東海第二発電所
火災による損傷防止
(安全機能を有する機器等の抽出について)

平成30年3月15日
日本原子力発電株式会社

安全機能を有する構築物，系統及び機器の抽出について

【主蒸気系】

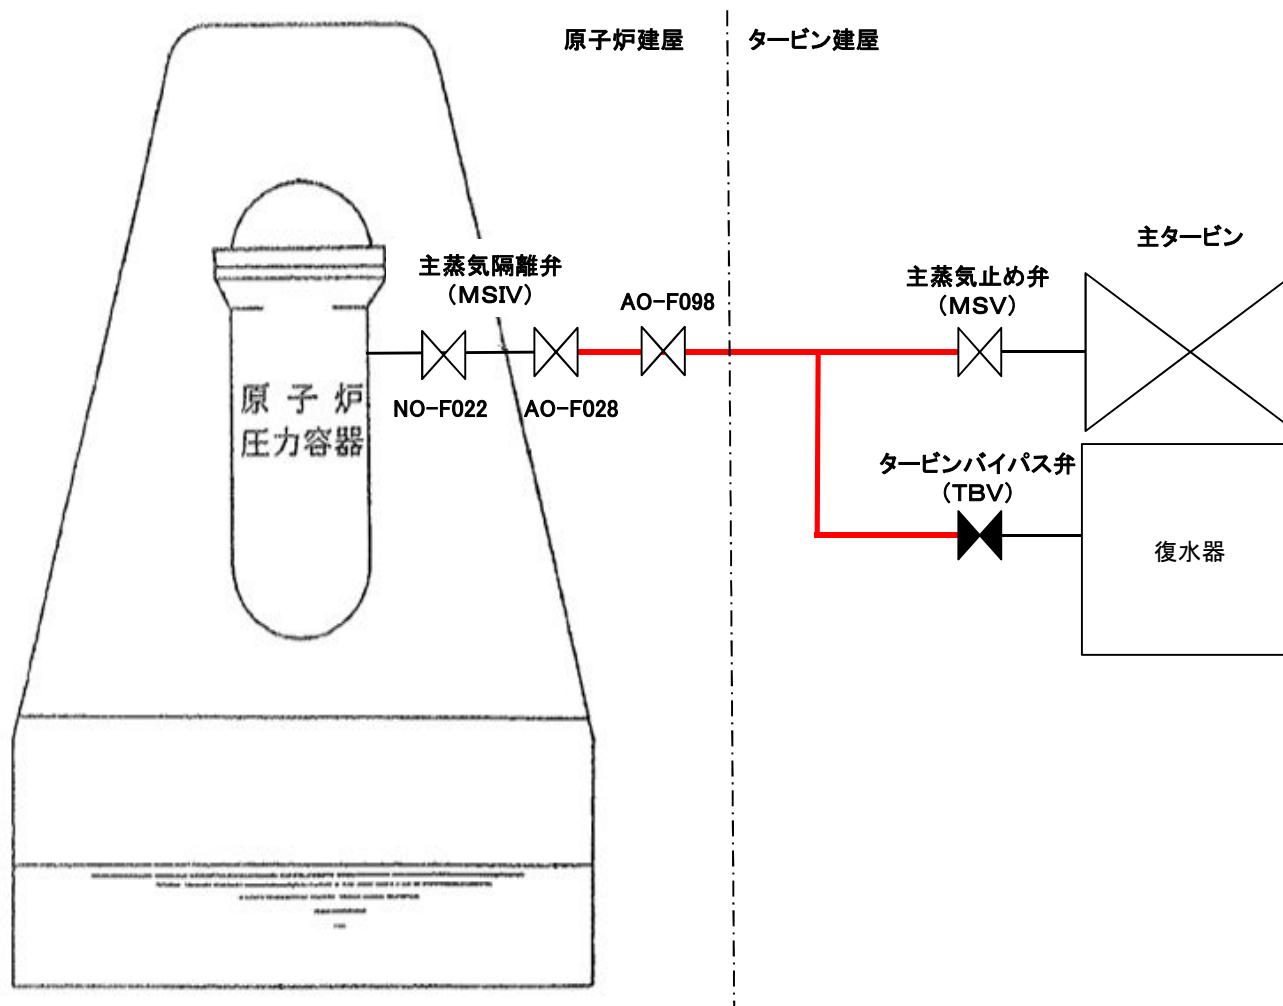
- (1) 指摘事項：重要度分類のPS-2「原子炉冷却材を内蔵する機能」(MSIV～MSV)が放射性物質の貯蔵又は閉じ込め機能に該当するか否かについて整理すること。
- (2) 回 答：重要度分類のPS-2「原子炉冷却材を内蔵する機能」(MSIV～MSV)は，放射性物質の貯蔵又は閉じ込め機能とする。なお，機器を駆動若しくは制御するケーブルについては，以下のとおり，PS-2に該当しない。

火災防護審査基準 1.基本事項に基づき，PS-2「原子炉冷却材を内蔵する機能」(MSIV～MSV)に該当する機器(配管，弁筐体)が設置されるタービン建屋を火災区域に設定する。

火災防護審査基準 2.1火災発生防止に基づき，PS-2「原子炉冷却材を内蔵する機能」(MSIV～MSV)に該当する機器(配管，弁筐体)に対して発生防止対策を実施する。

PS-2「原子炉冷却材を内蔵する機能」(MSIV～MSV)に該当する機器(配管，弁筐体)は，金属等の不燃性材料で構成する機械品であるため，火災による機能喪失は考えにくい。

以上より，PS-2「原子炉冷却材を内蔵する機能」(MSIV～MSV)に該当する機器(配管，弁筐体)は，火災の影響を受けないことから，消防法，建築基準法に基づく感知・消火設備を設置する。

火災防護審査基準 2.3.1(3)に基づき，「原子炉冷却材を内蔵する機能」(MSIV～MSV)に該当する機器(配管，弁筐体)が設置される火災区域は，3時間以上の耐火能力を有する耐火壁によって他の火災区域から分離する。
